Zadeva: Mnenje k Projektu preveritve št. GR 03/2022 poteka komunalnih vodov zaradi sprememb pri navezavi vzhodnega dela kletnih etaž objekta C in B z uvozno rampo v OPPN 16 Baragovo semenišče in Gospodarsko razstavišče - kanalizacija

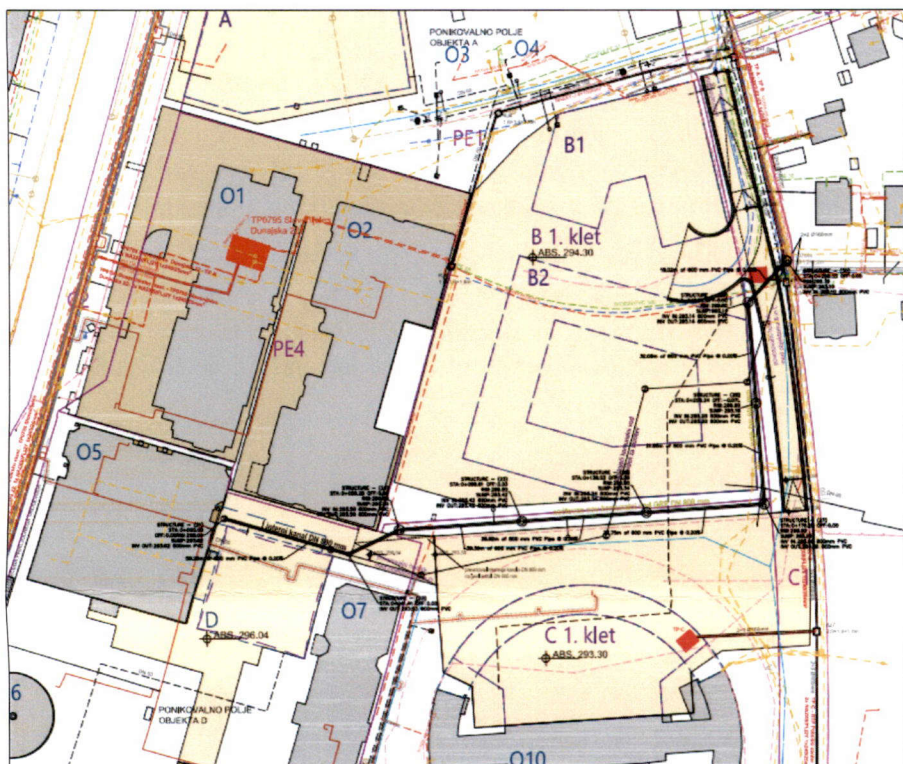
Iz grafične priloge je razvidno, da zadnji odsek kanala DN 800 poteka pod uvozno rampo, kar za potek javne kanalizacije ni sprejemljivo. Status kanala DN 800 naj se v celoti trasi spremeni v interni kanal.

Pri dimenziji prestavljenega internega kanala predlagamo, da se predhodno izdelata ustrezen hidravlični preračun ter temu primerno korigira dimenzija kanala. Pri tem naj se tudi upošteva zahtevo iz 24. člena Uredbe o odvajanju in čiščenju komunalne odpadne vode (Ur. l. RS št. 98/2015, 76/2017, 81/2019, 194/21), ki pravi, da se mora pri načrtovanju in gradnji objektov v aglomeracijah izvajati ukrepe za zmanjševanje količin padavinske odpadne vode v javno kanalizacijo.
